Memória para Decisão
TA nº 01
TC nº 09/2022
CRO7 (Fevereiro 2023)

TC nº 09/2022, Adequação das Instalações Elétricas de Baixa Tensão do 7º CGCFEX

d. Do pedido (1º Termo Aditivo)

Foto 1 – Imagem do local de onde serão instalados os cabos de alimentação de 70mm² e 35mm² multiplexados.

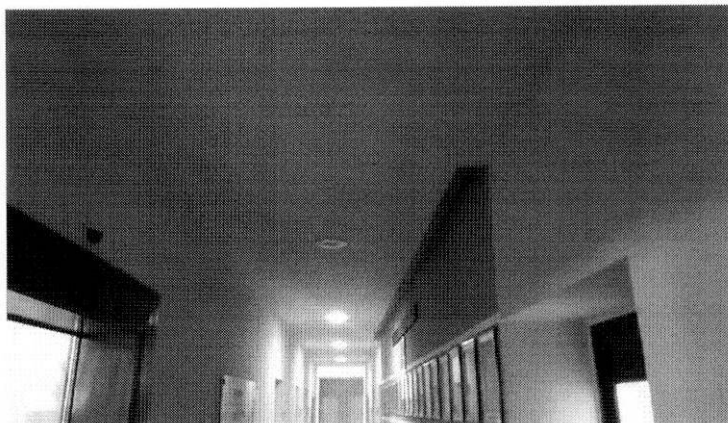
1. Estão previstas as instalações dos ramais de ligação e alimentação de energia elétrica que alimentam os Quadros de Distribuição (QD1) e (QD7).

Porém estes cabos de cobre flexíveis isolados de 70mm² e 35mm² destinados ao QD1 e QD7 de característica singelo previstos na planilha orçamentária contratual não atendem totalmente este serviço.

A equipe de fiscalização por meio de vistoria técnica juntamente com a empresa contratada constatou a necessidade da instalação de dois cabos multiplexados de 70mm² e 35mm² para realizarem as ligações entre o poste da subestação até os seus respectivos pontos de entrega.

Os mesmos foram inseridos como itens novos bem como ajustados aos quantitativos de acordo com a PCVA - Planilha de Cálculo do Valor do Aditivo (Documento 3) e sua memória de cálculo com observações (Documento 4), que constam neste expediente;

Foto 3 – Imagem do projeto elétrico com instalação de DPS.

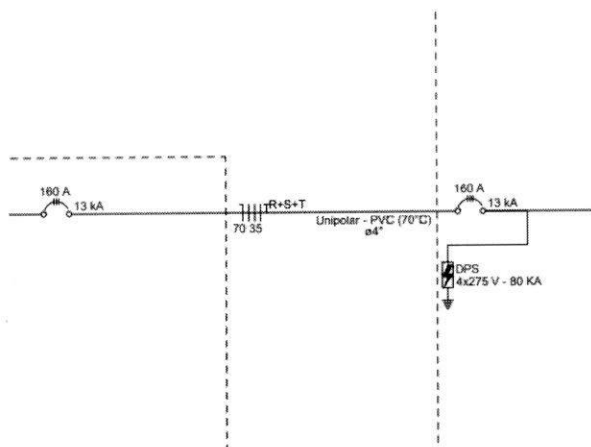
- Serão instalados dispositivos de proteção contra surtos de tensões na rede elétrica (DPS) no Quadro Geral de Baixa Tensão (QGBT) não previstos na planilha orçamentaria, porem descrito no projeto executivo solicitado pela equipe de fiscalização.

Foto 4 – Imagem do projeto elétrico com instalação de IDR.

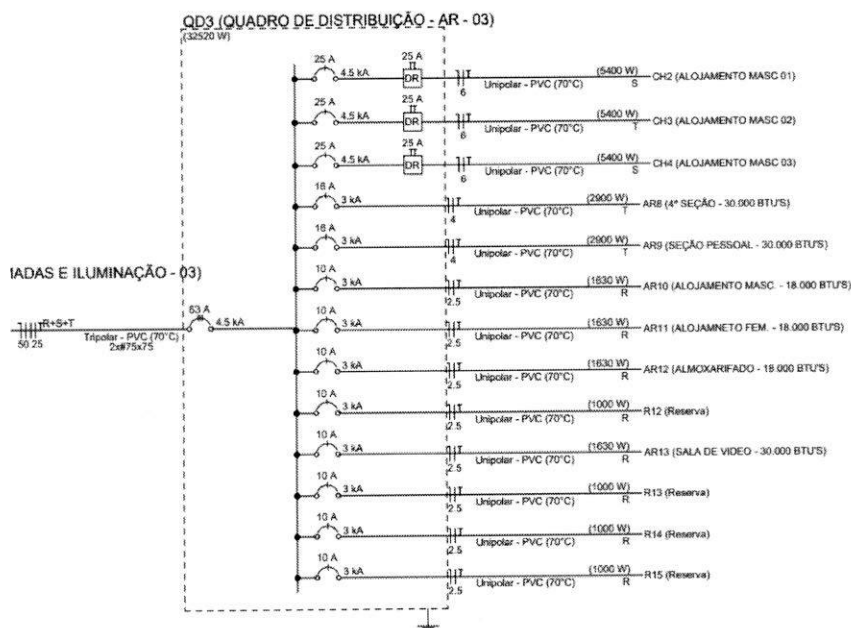
4. Serão instalados dispositivos de proteção: Interruptor Diferencial Residual (IDR) para evitar fuga de corrente elétrica nos circuitos dos chuveiros elétricos não previstos na planilha orçamentaria, porem descrito no projeto executivo solicitado pela equipe de fiscalização.
